**Dodatek č. 5**  
(dále jen "Dodatek")  
**ke Smlouvě o dílo**  
(dále jen "Smlouva")

uzavřené dne 28. 5. 2019 za účelem provedení stavby s názvem "Přístavba základní školy, Základní škola květinového vítězství 57, Praha 4, ul. Květinového vítězství 57, Praha 4, Chodov" mezi:

- Změnový list č. 26: Úprava fasády SO 02
- Změnový list č. 27: Revize výkresu podlahového topení
- Změnový list č. 28: Kolize stávající spliškové kanalizace a její přeložení
- Změnový list č. 29: Opěrná stěna u parkovacího stání

DETAIL č.01

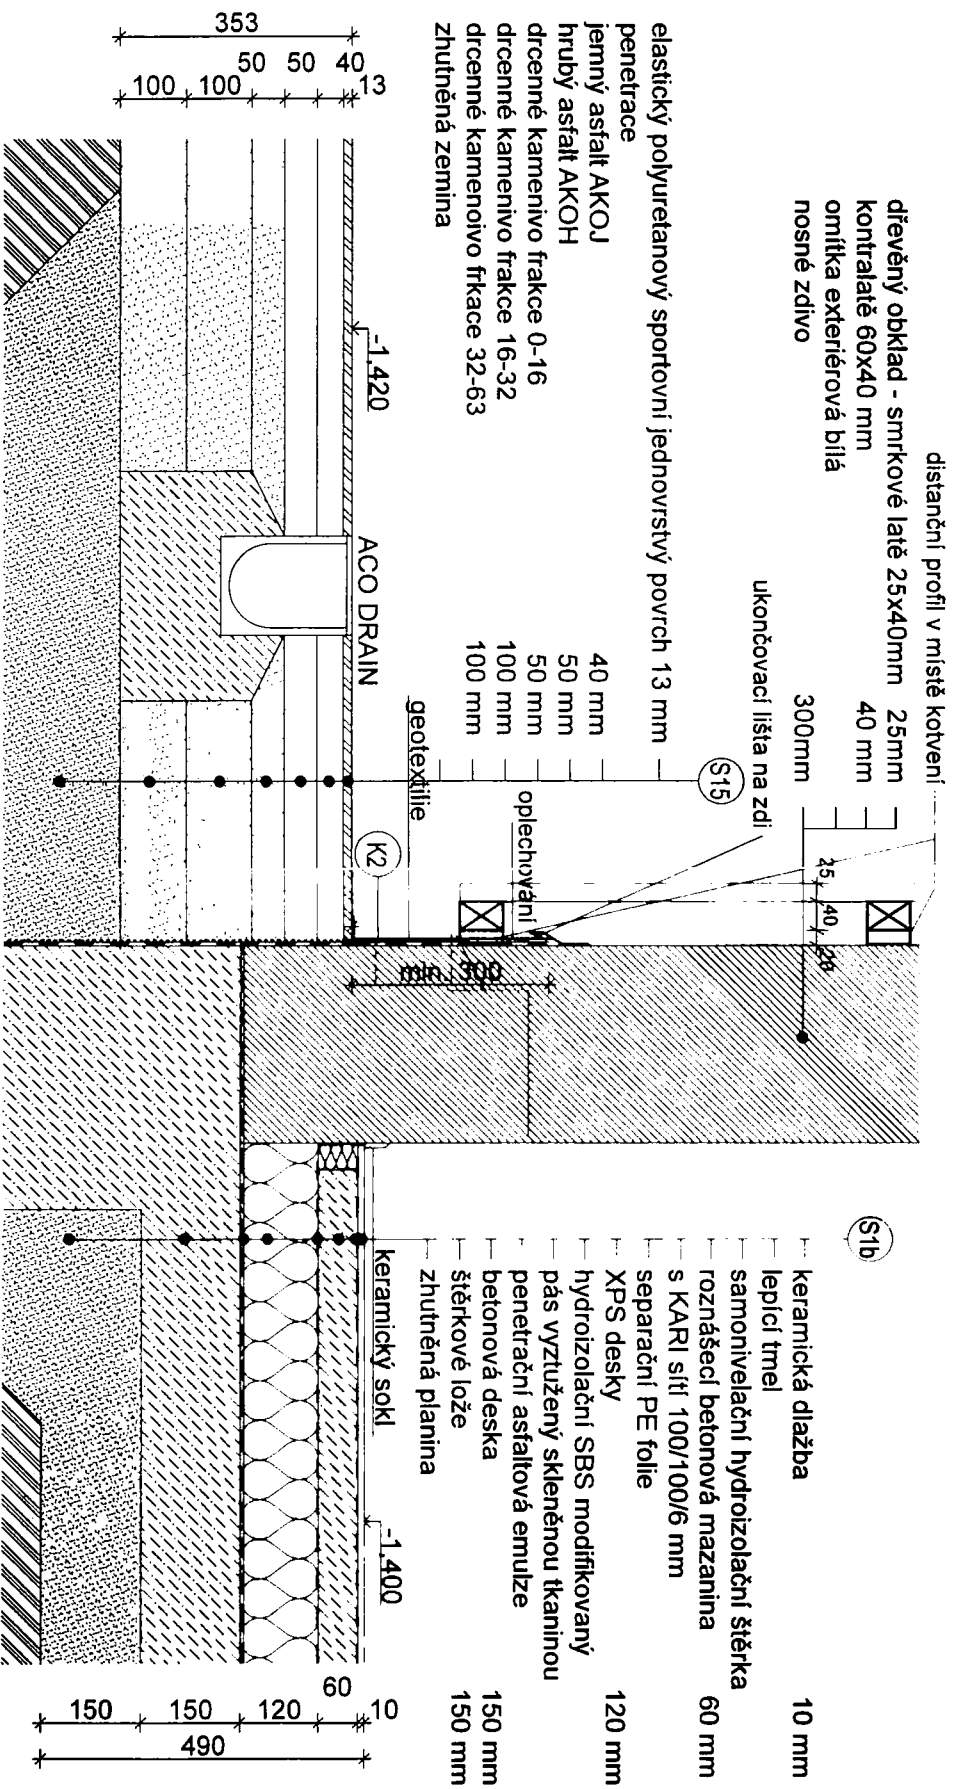
<b>POPIS ZMĚNY</b>	
Název změny:	Úprava fasády SO 02
Změnu vyvolal:	VCE
Důvod změny:	Změna navrhovaná zhotovitelem
Odkaz na:	–
Přílohy:	Rozpočet, Revize detailu D01 - SO 02
Popis:

Z důvodu otočení rastrov na žádost AD a investora jsou vodovodné a svislé části latí na fasádě objektu SO 02, změna vyvolala úpravu detailu soklu v místě oplechování a k doplnění distančních profilů v místě kotvení podkladního rastro. Otočení rastrov je z důvodu znemožnění využívat vodovodné části fasády pro pohyb studentů, zvýšením tak jejich bezpečnosti. Původní vodovodné řešení by mohlo evokovat funkci žebříku a umožňovalo by vstoup na střešou objektu.

Poznámka: Dřevěné latě na fasádě jsou šířky 40mm, mezery mezi latěmi jsou 40mm.

Všechny dřevěné prvky budou opatřeny nátěrem proti dřevokazným škůdcům.
